令和1年11月20日

AD-5695DLをご購入いただいたお客様へ、ご使用に関する制約条件のお知らせとお願い

図 1. 改善された製品のバージョン番号表示. バージョン番号「002」が改善された製品.

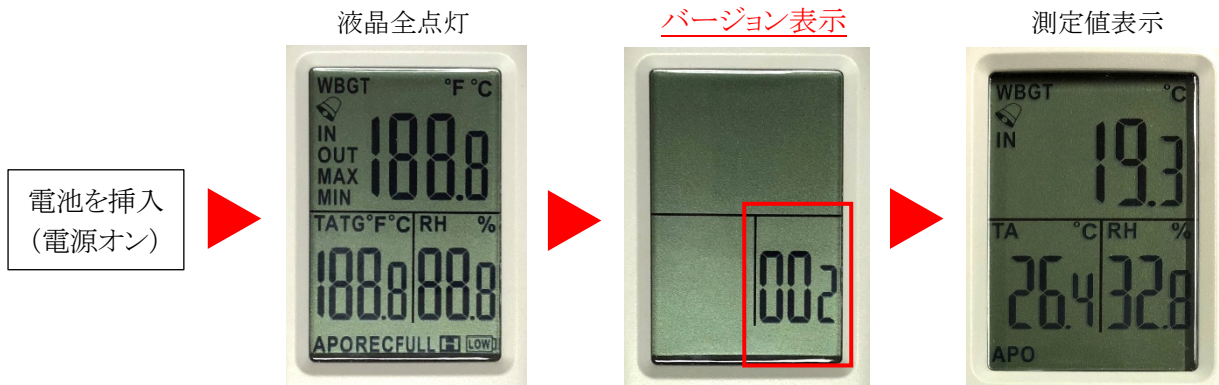
なお、新規出荷分より上記の不具合を改善した製品の出荷が開始しております。改善された製品は、電池を挿入した時に表示されるバージョン番号が「002」以降の表示になっています。(別添付資料、[図1](#)をご参照ください)

図 2. 改善前の製品のバージョン番号表示. バージョン番号「001」が改善前の製品.

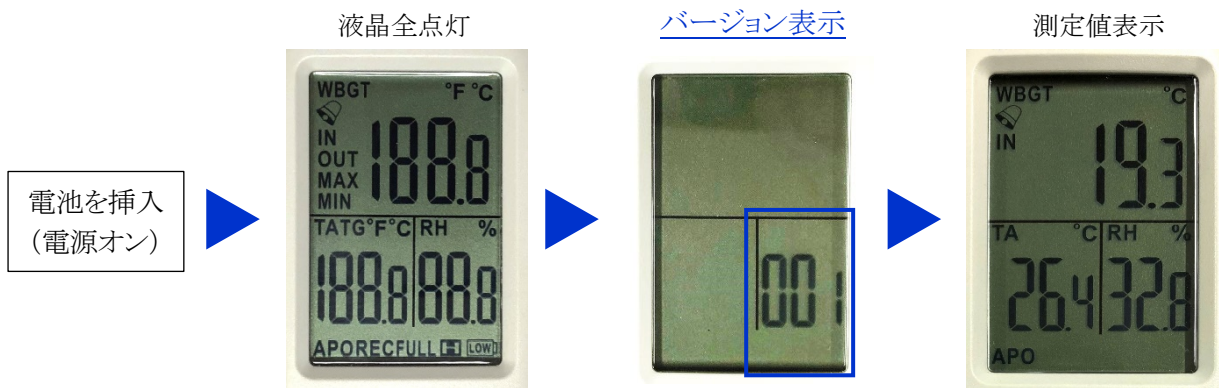
弊社製品の熱中症指数データロガーAD-5695DLにおいて、初期の生産ロットに関してデータログ機能の「設定保存」後、9時間以上経過してからデータ記録を開始した場合、記録日時が正しく記録されない不具合があることが判明いたしました。これはスタート遅延機能を使用して記録を開始した時刻が、「設定保存」をした時刻から9時間以上経過した場合も同様です。

また、改善前の製品は、電池を挿入した時に表示されるバージョン番号が「001」と表示されます。(別添付資料、[図2](#)をご参照ください)

通常のご使用方法にあたり、AD-5695DLをパソコンに接続して「設定保存」を行った後、8時間以内にデータ記録を開始していただきますようお願いいたします。(ただし、このときAD-5695DLに記録されているデータがある場合は、データをパソコンに保存した後に「設定保存」をしてください。)
